**ALLEGATO 2 – MODULO DESCRIZIONE DELLE PROPOSTE DI AGGIORNAMENTO ALLA CARTOGRAFIA
DEI PIANI DI BACINO**

Comune: GANDINO

MODIFICA MD_001

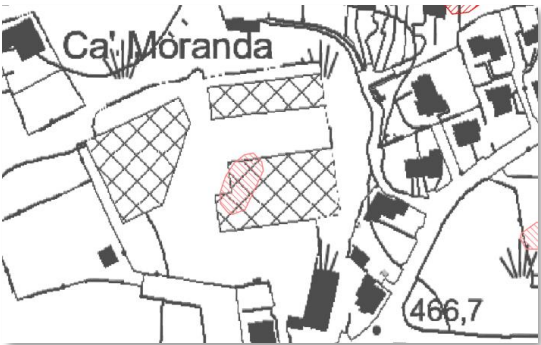
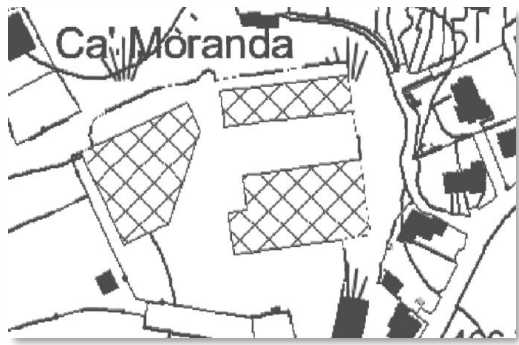
Dissesto perimetrato per sola fotointerpretazione, senza ulteriori indicazioni e probabilmente non verificato sul terreno; partendo dal GeolFFI, il dissesto è stato traslato nel Quadro P.A.I. attraverso lo studio geologico 2012, e analogamente inserito nel Piano di Emergenza Comunale, rimanendo così vigente sino ad oggi. L'area dove dovrebbe ubicarsi la frana quiescente è occupata da un capannone industriale attivo, in condizioni topografiche subpianeggianti e con completa urbanizzazione. Il fenomeno non ha alcun riscontro sul terreno e non ha nemmeno alcun senso morfologico. Si tratta di un palese errore materiale, dovuto all'introduzione della perimetrazione GeolFFI (solo foto-interpretata) senza controverifica di terreno, o comunque ad un refuso di qualche tipo.

- Dissesto proveniente dal GeolFFI, solo foto-interpretato, non trovato in altri strumenti o piani
- Nessun elemento sospetto nelle ortofoto dal 1954
- Totale assenza di riscontri in terreno
- Nessun riscontro storico
- **Rimozione completa della perimetrazione per evidente inesistenza del fenomeno**

MODIFICA MD_002

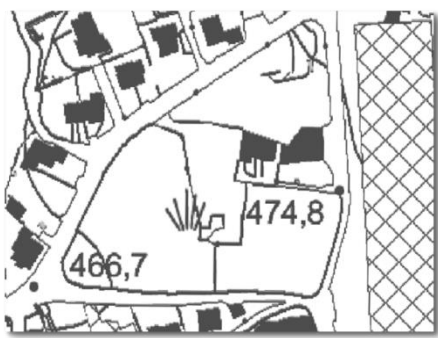
Dissesto perimetrato per sola fotointerpretazione, senza ulteriori indicazioni e probabilmente non verificato sul terreno; partendo dal GeolFFI, il dissesto è stato traslato nel Quadro P.A.I. attraverso lo studio geologico 2012, e analogamente inserito nel Piano di Emergenza Comunale, rimanendo così vigente sino ad oggi. L'area dove dovrebbe ubicarsi la frana quiescente è un campo a vocazione agricola privo di qualsivoglia indizio di dissesto, in condizioni topografiche subpianeggianti o ad acclività molto debole, parzialmente antropizzato. Il fenomeno non ha alcun riscontro sul terreno. Si tratta di un palese errore materiale, dovuto all'introduzione della perimetrazione GeolFFI (solo foto-interpretata) forse senza controverifica di terreno, o comunque ad un refuso di qualche tipo.

MODIFICA MD_004

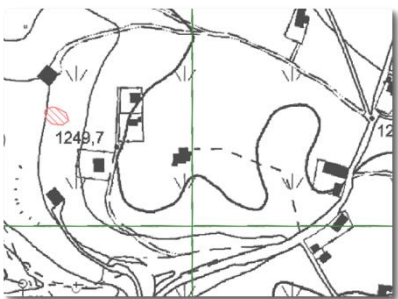
Dissesto perimetrato per sola fotointerpretazione, senza ulteriori indicazioni e probabilmente non verificato sul terreno; partendo dal GeoIFFI, il dissesto è stato traslato nel Quadro P.A.I. attraverso lo studio geologico 2012, e analogamente inserito nel Piano di Emergenza Comunale, rimanendo così vigente sino ad oggi. L'area dove dovrebbe ubicarsi la frana è priva di qualsivoglia indizio di dissesto, in condizioni topografiche di acclività molto debole, nei pressi di una vecchia baita peraltro in condizioni integre. Il fenomeno non ha dunque alcun riscontro sul terreno. Il GeoIFFI ha forse in origine confuso la blanda depressione carsica per un dissesto; ciò ha condotto, forse per errore materiale, diversa interpretazione o per qualsivoglia altro motivo, all'introduzione della perimetrazione non coerente nel Quadro P.A.I.

MODIFICA MD_005

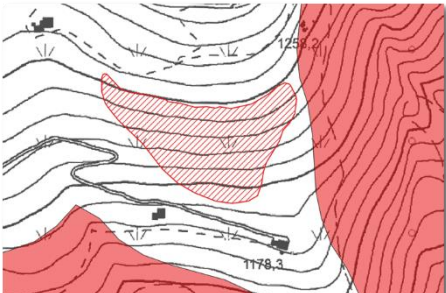
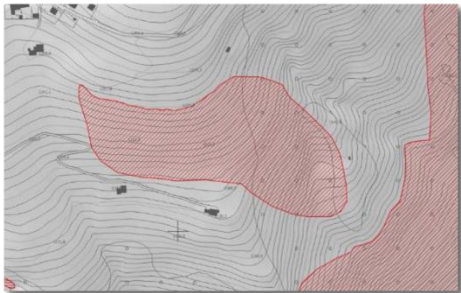
Dissesto perimetrato per sola fotointerpretazione, senza ulteriori indicazioni e probabilmente non verificato sul terreno; partendo dal GeolFFI, il dissesto è stato traslato nel Quadro P.A.I. attraverso lo studio geologico 2012, e analogamente inserito nel Piano di Emergenza Comunale, rimanendo così vigente sino ad oggi. È, ad ogni modo, effettivamente esistente, seppure con perimetrazione lievemente diversa. Il fenomeno è identificato in modo sostanzialmente corretto, sebbene si possa disquisire sul grado di attività; per cautela si ritiene opportuno mantenerlo come attivo. Per qualche motivo, tuttavia, non ne è stata rilevata, a suo tempo, la corretta geometria.

MODIFICA MD_006

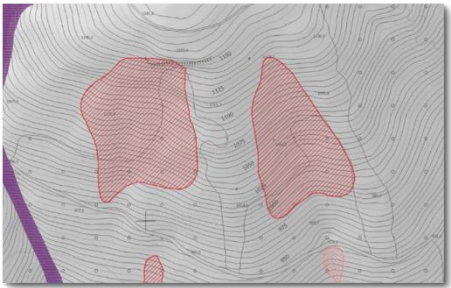
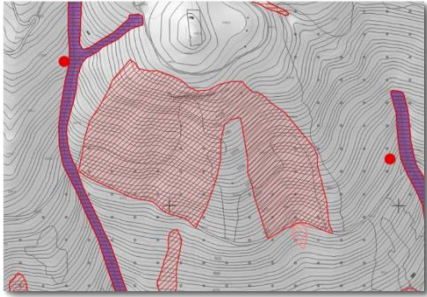
Dissesto perimetrato per sola fotointerpretazione, senza ulteriori indicazioni e probabilmente non verificato sul terreno; partendo dal GeolFFI, il dissesto è stato traslato nel Quadro P.A.I. attraverso lo studio geologico 2012, e analogamente inserito nel Piano di Emergenza Comunale, rimanendo così vigente sino ad oggi. È, ad ogni modo, effettivamente esistente, seppure con perimetrazione diversa. Il fenomeno è identificato in modo sostanzialmente corretto dal punto di vista della tipologia di fenomeno e della posizione generale, ma non dell'estensione effettiva, pertanto, ne è stata variata la geometria.

MODIFICA MD_008

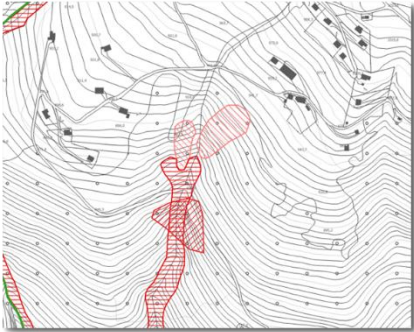
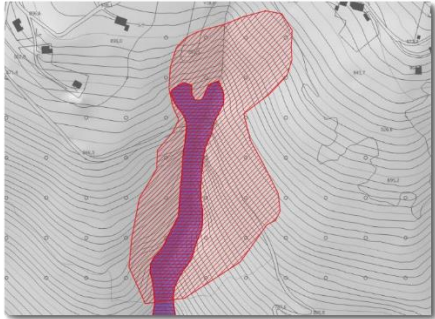
Dissesti perimetrati per fotointerpretazione, e solo per i crolli per dato storico / archivio, senza ulteriori indicazioni e forse mai verificati sul terreno; partendo dal GeolFFI, i dissesti sono stati traslati nel Quadro P.A.I. attraverso lo studio geologico 2012, e analogamente inseriti nel Piano di Emergenza Comunale, rimanendo così vigenti sino ad oggi. L'area nel suo complesso è effettivamente in dissesto, ma con perimetrazioni differenti e più ampie. Il fenomeno è esistente, ma non è indicato correttamente nel GeolFFI; è stato poi successivamente traslato nel Quadro P.A.I.

MODIFICA MD_009

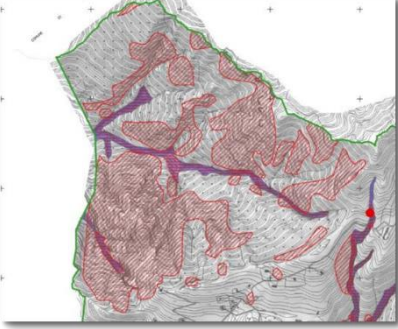
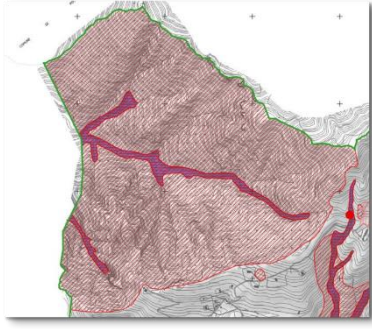
Dissesti perimetrati da dato storico / archivio e per fotointerpretazione, senza ulteriori indicazioni e forse non verificati sul terreno; partendo dal GeolFFI, i dissesti sono stati traslati nel Quadro P.A.I. attraverso lo studio geologico 2012, e analogamente inseriti nel Piano di Emergenza Comunale, rimanendo così vigenti sino ad oggi. Conoscendo la topografia della zona (che è una vallata estremamente impervia sul versante nord rivolto verso la Val Seriana), le perimetrazioni di crollo appaiono poco coerenti dal punto di vista geometrico, frammentate in modo irregolare e molto meno ampie rispetto all'effettiva estensione del fenomeno, che in realtà nel sito è praticamente ubiquitario. Il fenomeno è esistente, ma non è indicato correttamente nel GeolFFI; tuttavia, a suo tempo è stato traslato nel Quadro P.A.I. Si propone pertanto di accorpare le singole aree di crollo (includendo anche il non meglio precisato dissesto "complesso", peraltro privo di un riscontro chiaro sul terreno) in un'unica grande area occupante l'intero bacino alto della Valle delle Valli. Ciò, oltre a semplificare notevolmente le perimetrazioni di dissesto e fattibilità nella zona, rappresenta molto meglio la realtà dei luoghi. Restano comunque inalterate le perimetrazioni valanghive e di erosione torrentizia sovrapposte a quelle di frana.

MODIFICA MD_011

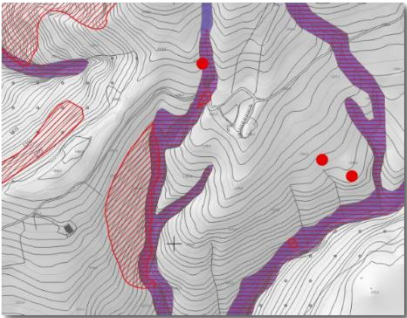
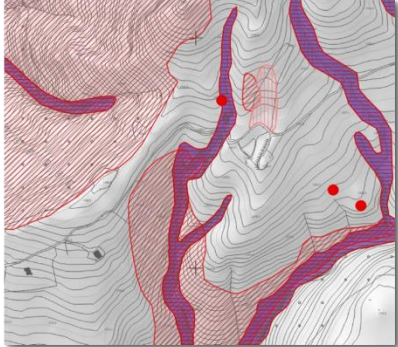
Dissesti perimetrati per fotointerpretazione, senza ulteriori indicazioni e forse non verificati sul terreno; partendo dal GeolFFI, i dissesti sono stati traslati nel Quadro P.A.I. attraverso lo studio geologico 2012, e analogamente inseriti nel Piano di Emergenza Comunale, rimanendo così vigenti sino ad oggi. Le due frane di nuova introduzione non erano mai state rilevate. Il fenomeno indicato nel GeolFFI (area di crollo diffuso) è esistente ma più ampio di quanto prospettato. Il "colamento rapido" in alveo, peraltro nient'affatto chiaro sul terreno (probabilmente inesistente), è stato ad ogni modo inglobato nella più ampia perimetrazione "Ee" lungo l'inciso vallivo e pertanto in qualche modo mantenuto.

MODIFICA MD_012

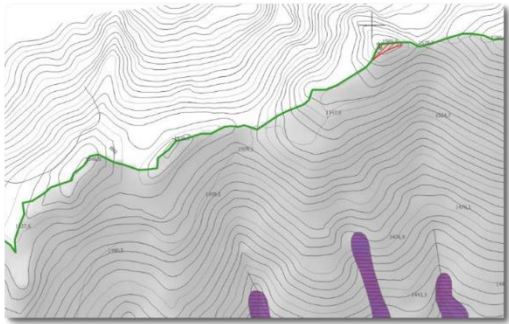
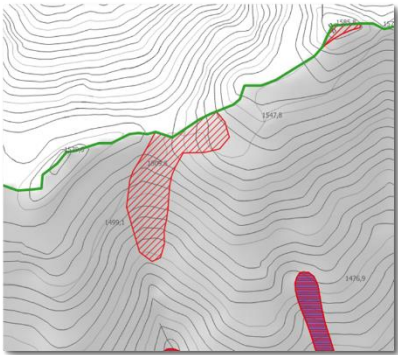
La frana di nuova introduzione non è mai stata rilevata. Si tratta di un'erosione superficiale che viene inserita come nuovo dissesto di tipo attivo, con la geometria osservata sul terreno.

MODIFICA MD_013

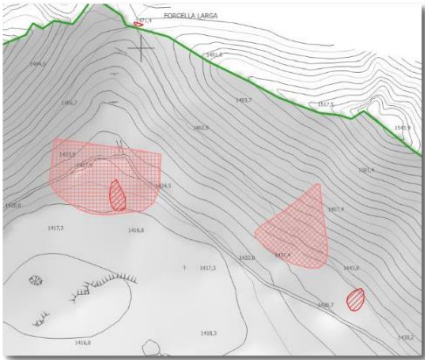
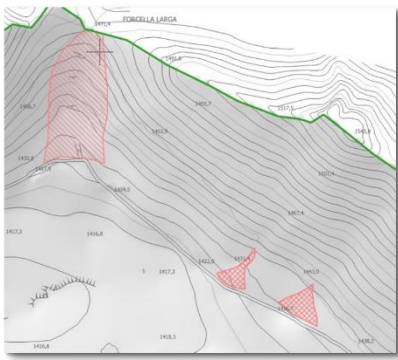
Dissesti perimetrati per fotointerpretazione, senza ulteriori indicazioni e forse non verificati sul terreno; partendo dal GeolFFI, i dissesti sono stati traslati nel Quadro P.A.I. attraverso lo studio geologico 2012, e analogamente inseriti nel Piano di Emergenza Comunale, rimanendo così vigenti sino ad oggi. Le due conoidi, invece, derivano probabilmente da altri strumenti. I due colamenti rapidi tradotti nel quadro P.A.I. precedente come "frane attive" sono stati stralciati in quanto inesistenti. La conoide "Cn" è stata convertita in "frana quiescente" ed estesa a tutto il compluvio della Forcella Larga, escludendo invece la porzione a valle della strada sterrata, che non appartiene ad alcun dissesto. La conoide parzialmente protetta perimetrata lungo la *Sponda dol Lac* è in realtà più piccola e posta più a valle, allo sbocco di un piccolo rivolo, pertanto è stata riperimetrata; ve n'è un'altra nelle vicinanze della Baita Montagnina, ed è stata aggiunta.

- Dissesti provenienti parzialmente dal GeolFFI
- **Conversione della "conoide completamente protetta" della Forcella Larga in "frana quiescente" e sua riperimetrazione**
- **Stralcio delle due "frane attive" associate a piccoli colamenti rapidi in realtà non riscontrati in sito**
- **Modifica morfologica di una "conoide completamente protetta" e introduzione di un'altra conoide analoga**

MODIFICA MD_014

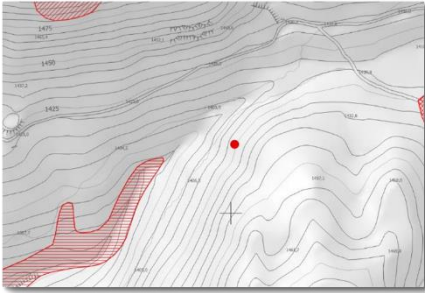
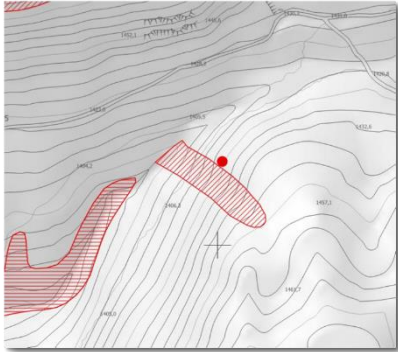
La frana di nuova introduzione non è mai stata rilevata, e viene inserita come nuovo dissesto di tipo attivo, con la geometria osservata sul terreno.

MODIFICA MD_015

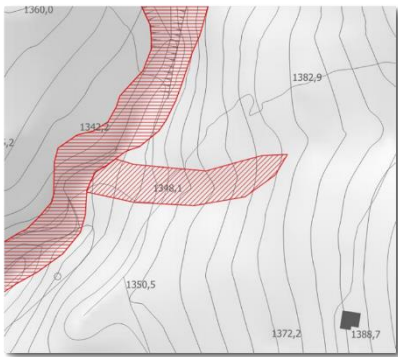
La frana di nuova introduzione non è mai stata rilevata, e viene inserita come nuovo dissesto di tipo attivo, con la geometria osservata sul terreno.

MODIFICA MD_016

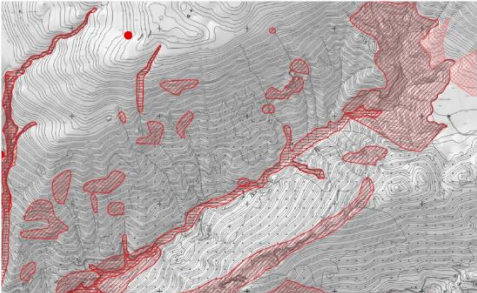
Dissesti perimetrati per fotointerpretazione, e solo per i crolli per dato storico / archivio, senza ulteriori indicazioni e forse non verificati sul terreno; partendo dal GeolFFI, i dissesti sono stati traslati nel Quadro P.A.I. attraverso lo studio geologico 2012, e analogamente inseriti nel Piano di Emergenza Comunale, rimanendo così vigenti sino ad oggi. L'area nel suo complesso è effettivamente in dissesto, ma con perimetrazioni differenti e più ampie. Il fenomeno è esistente, ma non è indicato correttamente nel GeolFFI. Si propone di accorpare i vari dissesti geometricamente incoerenti o incompleti in perimetrazioni più ampie, tracciate sia da osservazioni in panoramica (in particolare dall'antistante Monte Corno), sia dal confronto con le ortofoto (in particolare quella del 1975), sia da sopralluoghi in sito per quanto pedonabile.

MODIFICA MD_017

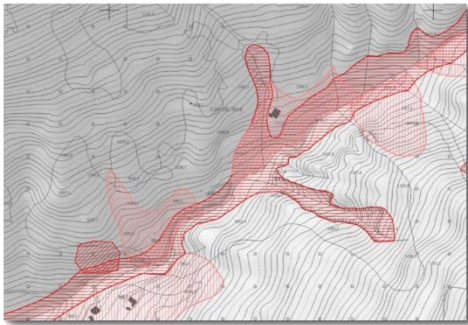
Dissesti perimetrati con metodo non specificato, senza ulteriori indicazioni e forse non verificati sul terreno; partendo dal GeolFFI, i dissesti sono stati traslati nel Quadro P.A.I. attraverso lo studio geologico 2012, e analogamente inseriti nel Piano di Emergenza Comunale, rimanendo così vigenti sino ad oggi. L'area nel suo complesso è effettivamente in dissesto, ma con perimetrazioni differenti e più ampie. Il fenomeno è esistente, ma non è indicato correttamente nel GeolFFI. Per quanto concerne il colamento rapido a nord-est (vicino alla Cascina del Sole), lo si ritiene inconsistente in quanto l'area di presunto colamento, se vista in sito, appare in realtà semplicemente come un qualsiasi costone pascolivo di raccordo tra due zone di compluvio, senza che vi siano elementi tali da prospettare accumuli di frana, corpi di conoide, segni di trasporto solido o quant'altro; si registra semplicemente la vicinanza con un impluvio. Per quanto attiene al colamento rapido a sud-ovest (presso la cascina parzialmente diroccata), la perimetrazione prospettata dal GeolFFI non è coerente con la realtà dei luoghi, tuttavia, effettivamente i due canali che scendono verso il fabbricato rurale delineano una potenziale pericolosità. In definitiva, si propone dunque l'eliminazione del colamento rapido presso la Cascina del Sole e, di contro, l'estensione della frana attiva "Fa" nei due canali presso l'altro colamento rapido, tuttavia con un perimetro differente rispetto a quello del GeolFFI, sostanzialmente erroneo. Inoltre, per quest'area vale anche quanto già descritto per la modifica MD_016 (ampliamento ed accorpamento aree di caduta massi e franosità superficiale). Oltre a quanto esposto, nella stessa zona è stata altresì leggermente ridotta l'area a pericolosità molto elevata di esondazione "Ee" del vicino torrente, secondo evidenze di terreno. Infine, è stata adeguata alla topografia – in modo minimale – una piccola area di caduta massi lungo il fondovalle, appena a sud-ovest dei due canali di nuova introduzione.

MODIFICA MD_018

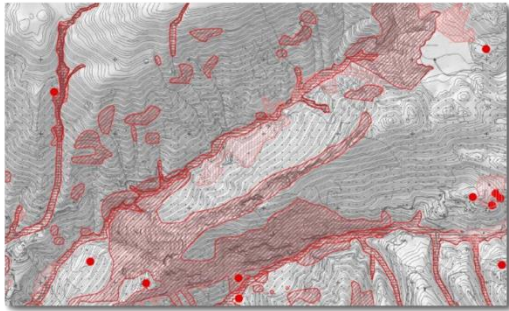
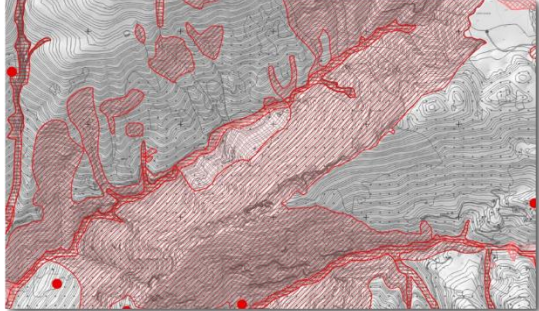
Dissesti perimetrati prevalentemente per fotointerpretazione, senza ulteriori indicazioni e forse non verificati sul terreno; partendo dal GeolFFI, i dissesti sono stati traslati nel Quadro P.A.I. attraverso lo studio geologico, e analogamente inseriti nel Piano di Emergenza Comunale, rimanendo così vigenti sino ad oggi. L'area nel suo complesso è effettivamente in dissesto, ma con perimetrazioni differenti e più ampie, in particolare per quanto attiene alle zone di crollo e caduta massi. Il fenomeno è esistente, ma non è indicato correttamente nel GeolFFI. Le aree di crollo non sono limitate alla cresta ed alle pareti, ma si spingono necessariamente anche verso il basso, occupando integralmente la parte più alta boscata dei pendii, costellata infatti di blocchi evidentemente riconducibili a crolli dalle pareti soprastanti. La zona più bassa del pendio, pascoliva con le cascine (attualmente classificata entro una "frana stabilizzata" derivante da una "area con frane superficiale diffuse" fotointerpretata del GeolFFI, totalmente priva di riscontri sul terreno e quindi stralciata), a parere dello scrivente non può rimanere in classe di fattibilità 3 (come parzialmente è oggi classificata), ma, al netto di successivi approfondimenti specifici e/o realizzazione di opere di difesa, deve essere inserita quanto meno entro un perimetro di "frana quiescente" (giustificata dalla presenza dei blocchi rocciosi e degli alberi sui pendii soprastanti, elementi che possono esercitare una qualche forma di mitigazione), con conseguente classe di fattibilità 4. Si propone pertanto tale riclassificazione.

MODIFICA MD_019

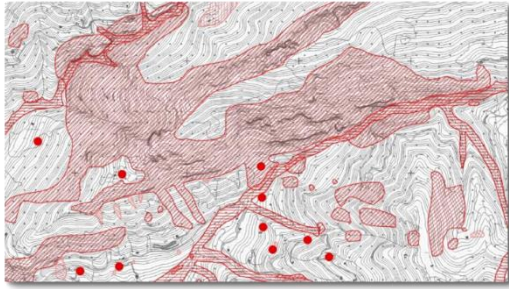
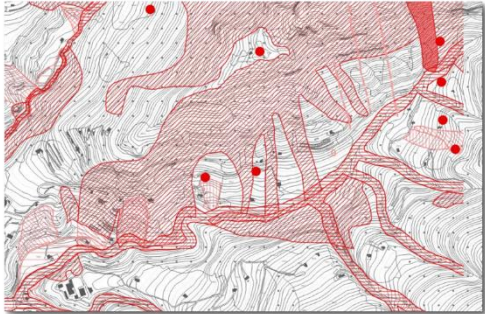
Dissesti perimetrati prevalentemente per fotointerpretazione, senza ulteriori indicazioni e forse mai verificati sul terreno; partendo dal GeolFFI, i dissesti sono stati traslati nel Quadro P.A.I. attraverso lo studio geologico 2012, e analogamente inseriti nel Piano di Emergenza Comunale, rimanendo così vigenti sino ad oggi. L'area nel suo complesso è effettivamente in dissesto per crolli diffusi, ma con perimetrazioni differenti e più ampie. Il fenomeno è esistente, ma non è indicato correttamente nel GeolFFI. Le aree di crollo sono state ri-perimetrare comprendendo sia le parti alte vicine alla cresta, sia i pendii fino alla strada di Val Piana, seguendo per quanto possibile i canaloni e l'articolazione morfologica del versante. Da segnalare con particolare attenzione la zona di *Prat Servàl*, dove le aree di frana attiva per crollo sono state spinte in basso ricomprendendo alcune cascine, precedentemente inserite in classe di fattibilità 3, a causa della presenza di un imponente sperone roccioso aggettante che, insieme ad altri affioramenti, sporadicamente rilascia dei blocchi. La frana attiva è stata spinta sino al margine della zona boscata appena sopra *Prat Servàl*, mentre le zone prative sottostanti, dove la pendenza tende ad addolcirsi (zona dell'ex Tintoria degli Scarlatti e della sorgente Prat Servàl), sono state inserite in frana quiescente, poiché non vi sono riscontri storici di massi crollati fino a questa quota e gli elementi sovrastanti (strada, bosco) agiscono almeno parzialmente da fattori di mitigazione del rischio, che rimane ad ogni modo esistente ed implica la classe di fattibilità 4 Fq. In questa zona, inoltre, sono stati inserite una frana attiva in corrispondenza di una valletta caratterizzata da forte instabilità ed erosione, una frana quiescente in località *Prat Servàl* e un'altra frana quiescente sul pendio a sud dell'altopiano di *Clüsven* (per quest'ultima si vedano anche i § 4.12.6 e 4.12.7 in Relazione). Di contro, sono stati eliminati alcuni presunti colamenti rapidi posti sul versante a sud della cresta, mutuati dal GeolFFI (tutti foto-interpretati), privi di effettivi riscontri sul terreno, comunque per la maggior parte inglobati nell'ampliamento della frana attiva e per il resto ricadenti ad ogni modo in classe di fattibilità 4.

MODIFICA MD_020

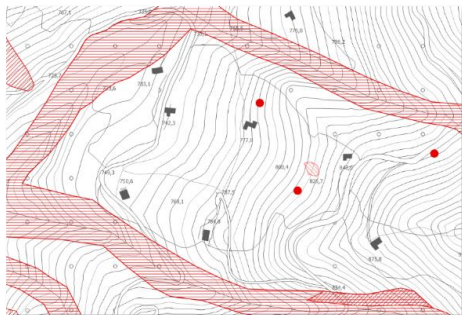
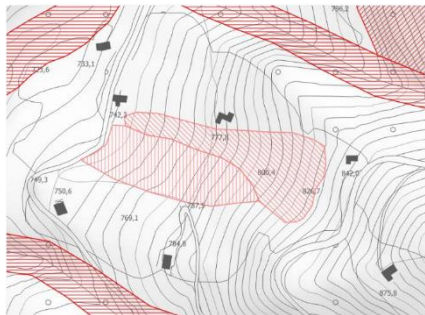
Dissesto perimetrato per fotointerpretazione, senza ulteriori indicazioni e probabilmente non verificato sul terreno; partendo dal GeolFFI, il dissesto è stato traslato nel Quadro P.A.I. attraverso lo studio geologico 2012, e analogamente inserito nel Piano di Emergenza Comunale, rimanendo così vigente sino ad oggi. L'area nel suo complesso è effettivamente in dissesto, ma con perimetrazioni differenti e più ampie. Il fenomeno è esistente, ma non è indicato correttamente nel GeolFFI. La frana quiescente è stata notevolmente ampliata, e in adiacenza è stata altresì introdotta una paleofrana come "frana stabilizzata".

MODIFICA MD_021

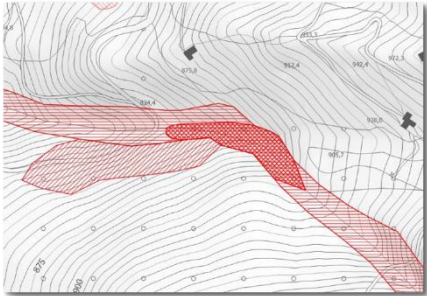
Dissesto perimetrato per fotointerpretazione, senza ulteriori indicazioni e probabilmente non verificato sul terreno; partendo dal GeolFFI, il dissesto è stato traslato nel Quadro P.A.I. attraverso lo studio geologico 2012, e analogamente inserito nel Piano di Emergenza Comunale, rimanendo così vigente sino ad oggi. L'area nel suo complesso è effettivamente in dissesto, ma con perimetrazioni differenti per tipologia. Il fenomeno indicato nel GeolFFI sembra insussistente, visto che l'area di presunta franosità superficiale – peraltro di forma abbastanza incomprensibile – è certamente ripida e influenzata dalla dinamica della vicina valletta, ma non è individuabile come fenomeno a sé stante. Si propone di rimuovere la classificazione di “frana attiva” e di ricomprendere il relativo perimetro entro l'adiacente “area a pericolosità di esondazione molto elevata” (Ee) visto che la dinamica prevalente è di certo quella di erosione torrentizia e trasporto solido. La conoide attiva non protetta (Ca) è invece completamente di nuova introduzione e deriva da osservazioni dirette sul terreno.

- Dissesti provenienti dal GeolFFI
- **Modifica da “frana attiva” ad “area a pericolosità molto elevata di esondazione torrentizia”**
- **Introduzione di una nuova conoide attiva**

MODIFICA MD_022

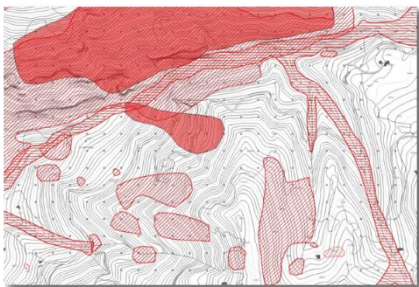
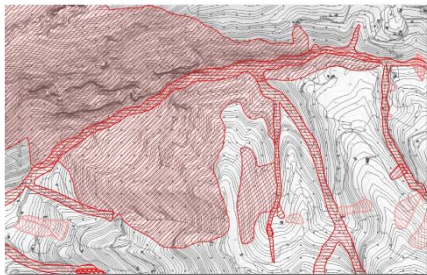
Dissesti perimetrati parzialmente per fotointerpretazione e parzialmente da dati storici o di archivio, senza ulteriori indicazioni e forse non verificati sul terreno; partendo dal GeolFFI, i dissesti sono stati traslati nel Quadro P.A.I. attraverso lo studio geologico 2012, e analogamente inseriti nel Piano di Emergenza Comunale, rimanendo così vigenti sino ad oggi. L'area nel suo complesso è effettivamente in dissesto, ma con perimetrazioni molto più ampie. I fenomeni indicati nel GeolFFI sono slegati tra loro e con perimetri non coerenti alla realtà dei luoghi. In realtà, considerando i numerosi eventi di caduta massi succedutisi lungo la strada di Val Piana in punti differenti (per i quali si rimanda anche ai § 4.12.3 e § 4.12.4 in Relazione), si ritiene corretto identificare un areale di potenziale caduta massi decisamente più vasto, ricomprendente tutte le aree di crollo sparse del GeolFFI, tutti i piccoli scivolamenti rotazionali-traslativi (per la verità questi ultimi sostanzialmente inconsistenti), ed un'ampia zona nell'intorno, a salire fino al Colle di Val Piana e nella zona di Boda Bassa.

MODIFICA MD_023

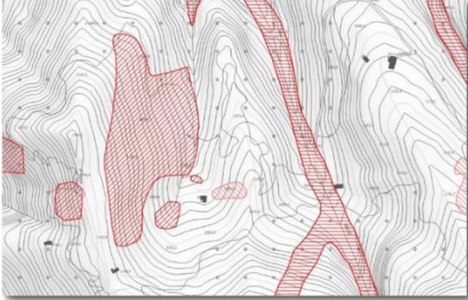
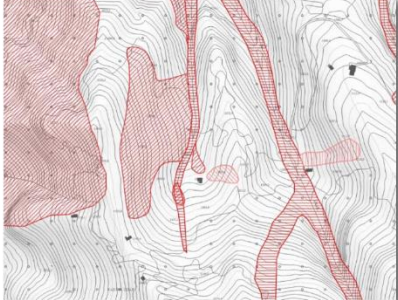
Dissesti perimetrati per fotointerpretazione, senza ulteriori indicazioni e forse non verificati sul terreno; partendo dal GeolFFI, i dissesti sono stati traslati nel Quadro P.A.I. attraverso lo studio geologico 2012, e analogamente inseriti nel Piano di Emergenza Comunale, rimanendo così vigente sino ad oggi. I dissesti sono effettivamente presenti, ma hanno perimetrazioni un poco differenti. Da notare inoltre che non tutti i dissesti proposti dal GeolFFI sono stati trasferiti nel geologico previgente: alcuni, infatti, sono stati piuttosto sostituiti con le aree in dissesto tratte dal SITER provinciale. I fenomeni indicati nel GeolFFI sono esistenti, sebbene non del tutto corretti dal punto di vista delle relative perimetrazioni. Si propone di ridefinire meglio i perimetri delle due frane attive più piccole e della frana quiescente poste attorno alla cascina. Per quanto attiene all'ampia zona di frana attiva a nord-ovest della cascina, di derivazione SITER, sebbene non si condivida completamente la sua perimetrazione, si è deciso di mantenerla a titolo cautelativo vista comunque la presenza di diffusi elementi di piccola instabilità (erosioni superficiali, decorticamenti, qualche sporadico blocco crollato di lieve entità); è stata tuttavia leggermente modificata nella parte bassa, eliminando l'inutile sovrapposizione con la vicina area di dissesto torrentizio "Ee". Quest'ultima è stata notevolmente estesa lungo l'asta torrentizia, visto che nello studio geologico previgente non raggiungeva affatto questa zona, fermandosi molto più in basso presso la strada di Val Piana. È stata infine aggiunta *ex novo* una frana stabilizzata in Valle Servalli, in sponda idrografica destra presso una cascina semi-abbandonata.

- Dissesti provenienti dal GeolFFI e dal SITER
- **Modifica di tre frane attive e di una frana quiescente per adeguamento topografico e morfologico**
- **Estensione di aree di dissesto torrentizio "Ee" verso monte**
